Dotyczy: Budowa instalacji oczyszczania spalin kotłów OP-130 nr 5 i nr 6 w Elektrociepłowni w Elblągu

Znak sprawy: ZP/EKO/141/2018/AK

ODPOWIEDZI NA PYTANIA DO SIWZ

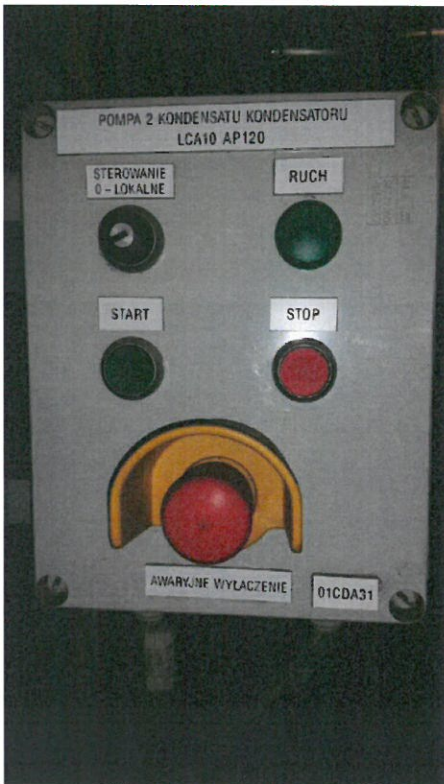
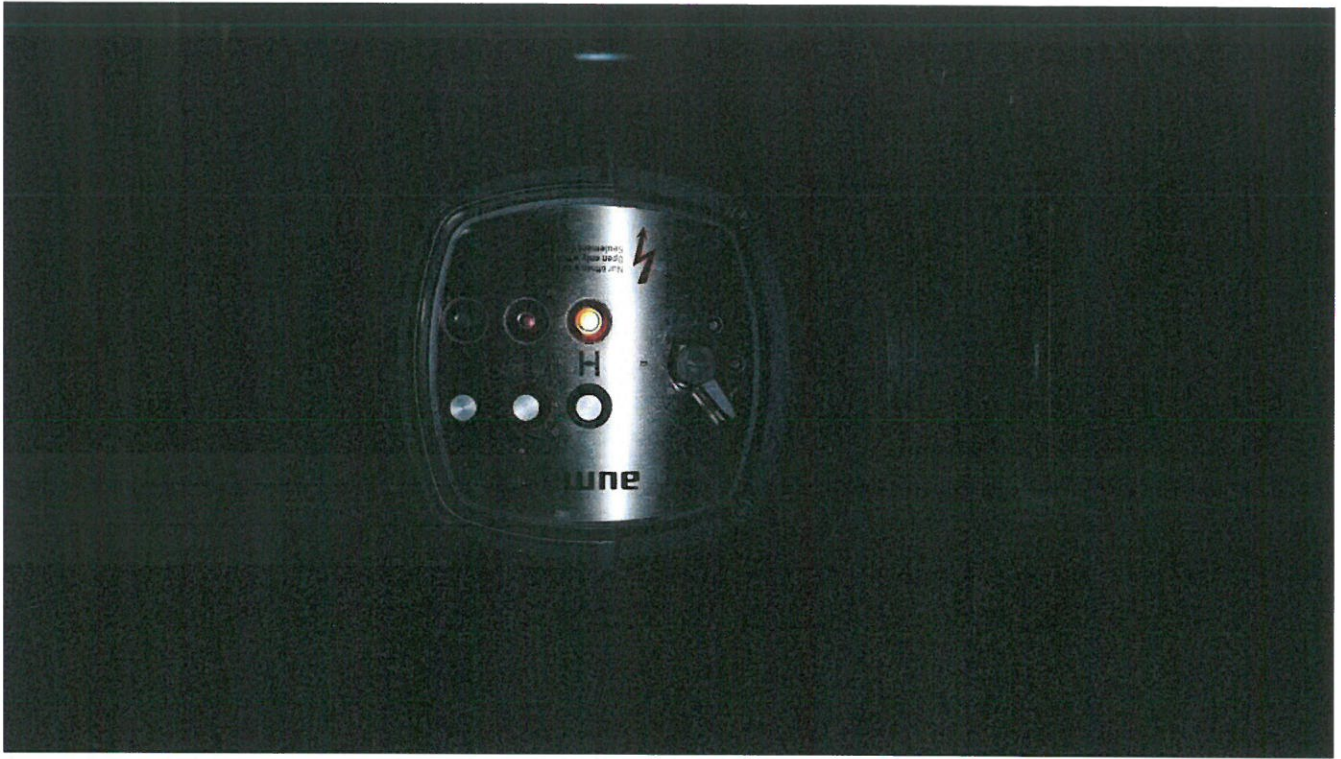
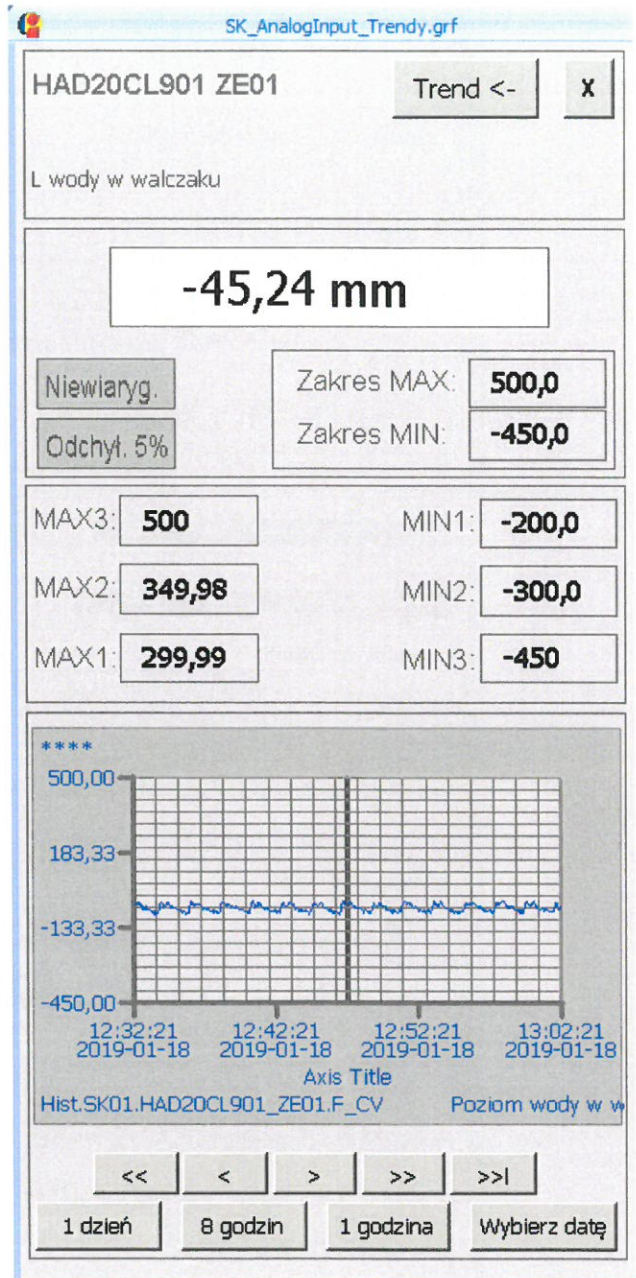
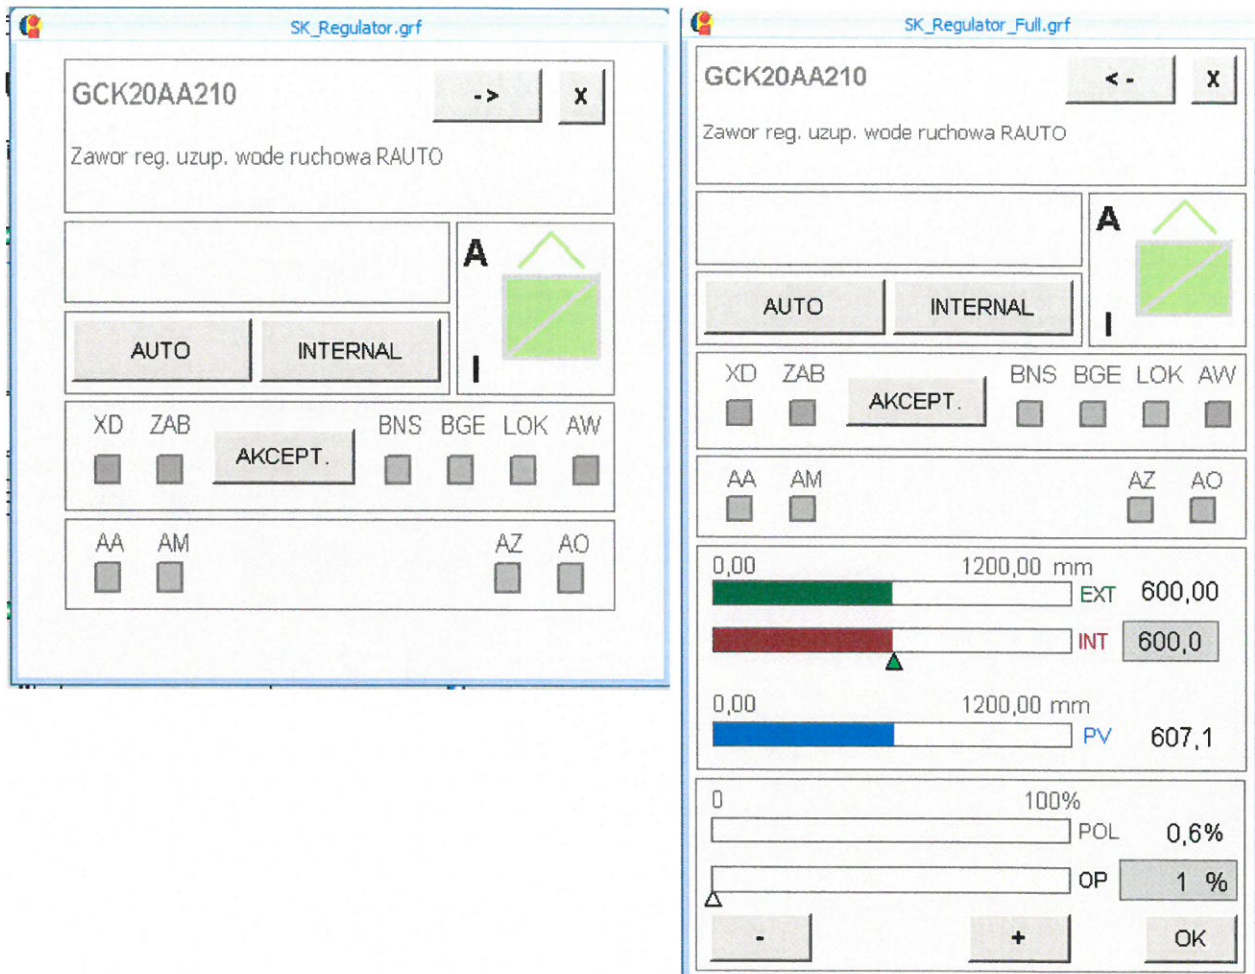
Podstawa PFU, VI.1.3 PFU, Prosimy o przekazanie standardu sterowania napędami (dedykowane ilości sygnałów dla typu urządzenia).

Ilość dedykowanych sygnałów określa projektant Wykonawcy stosownie do zaproponowanej technologii z uwzględnieniem właściwych przepisów. Standardy sterowań są uzależnione od dostarczonej technologii przez Wykonawcę – np. co do blokad i zabezpieczeń. Poniżej podajemy ogólne standardy sterowań wraz z przykładami elewacji skrzynek lokalnego sterowania oraz stacyjek sterowania w systemie SCADA: Uwaga: Dla napędów jednokierunkowych wymagane jest stosowanie wyłączników bezpieczeństwa.

W sterowaniach należy uwzględnić grzałki. Lista powyższych sygnałów nie jest ostateczna w zależności od potrzeb może być rozszerzona. Projektant Wykonawcy powinien właściwie dobrać ilość sygnałów aby bez problemowo móc sterować napędami zdalnie i lokalnie w tym odwzorowanie stanu pracy również lokalnie.

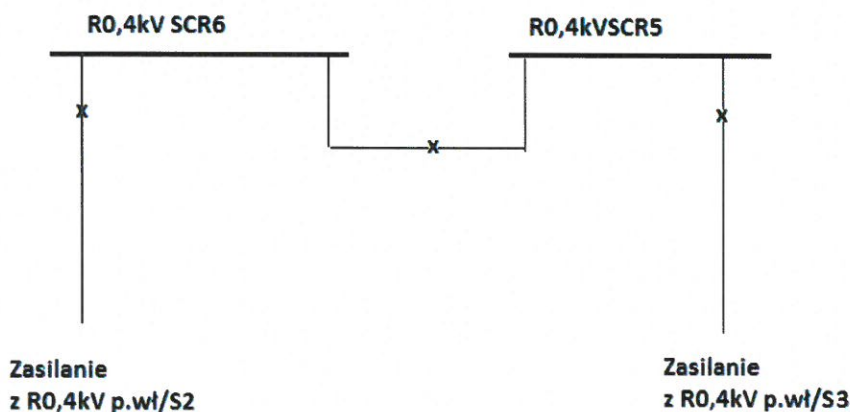
Prosimy o jednoznaczne wskazanie granic dostaw i uszczegółowienie układu zasilania, zapis „z rozdzielnic R0,4kV P. Wł. S2 S3 SR.” Jest mało zrozumiały oraz nie pokrywa się z dostarczonym schematem: Załącznik nr 7 do PFU.

Po stronie Wykonawcy jest wykonanie inwentaryzacji istniejącej sieci elektroenergetycznej i opracowanie rozwiązań zasilania nowo budowanych obiektów.

Zamawiający może przedstawić propozycję, natomiast po stronie projektanta Wykonawcy jest, wykonanie właściwych obliczeń bilansu mocy i stwierdzenie możliwości zasilania nowych obiektów. Poniżej przykładowy schemat zasilania rozdzielni SCR

R0,4 kVp.wł/S1 nie ma wolnych pól. Po jednym polu w R0,4kVp.wł. /S2 i /S3
